Mémoire en réponse
aux observations du
procès-verbal de
synthèse relatif à
l'enquête publique pour
le projet de centrale
Photovoltaïque de
PARGNY LES REIMS
(51)

6 décembre 2021

Réponses aux questions du PV de synthèse du 24 novembre

Figure 108 : Estimation des retombées fiscales pour le projet (ENGIE Green)

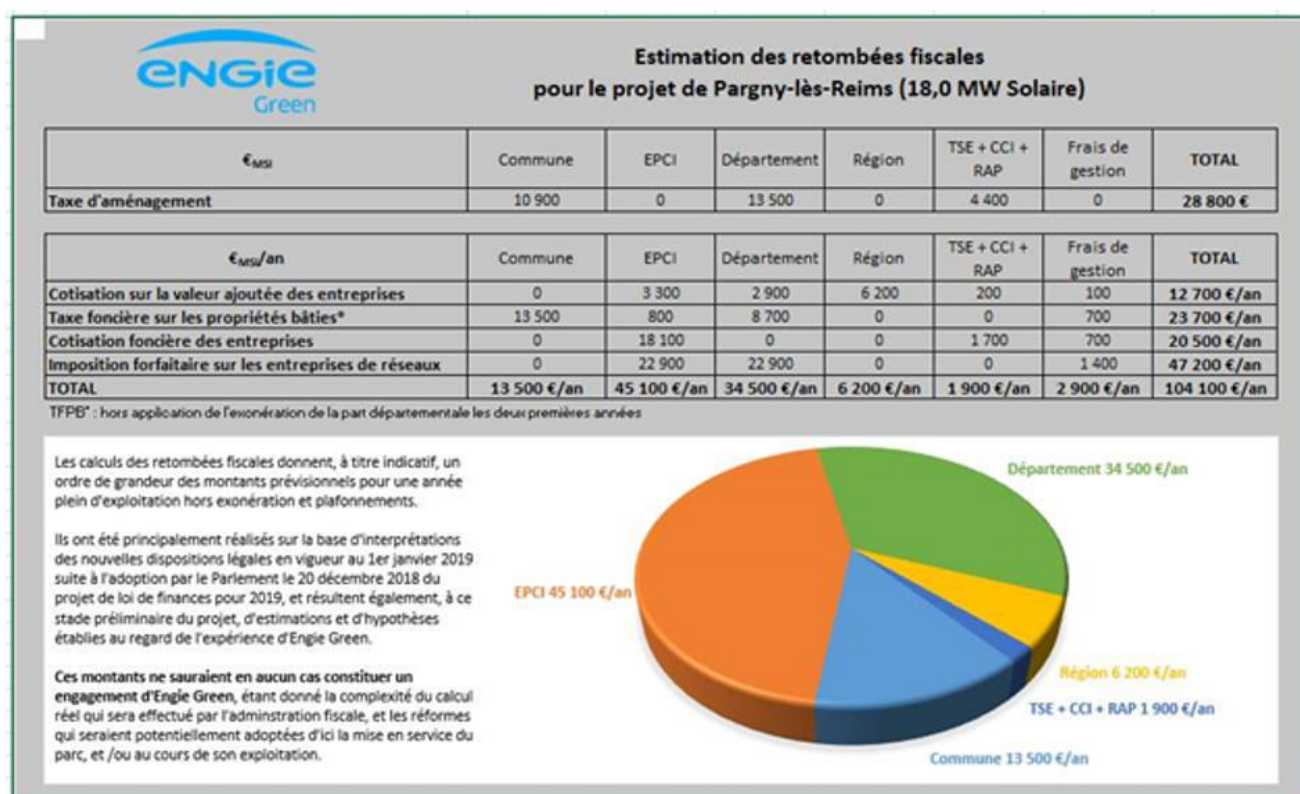
En page 258/300 vous avez le bilan des recettes fiscales qui seront issues du projet et que la commune/collectivités territoriales toucheront.

Vous trouverez ci-dessous l'estimation des retombées fiscales :
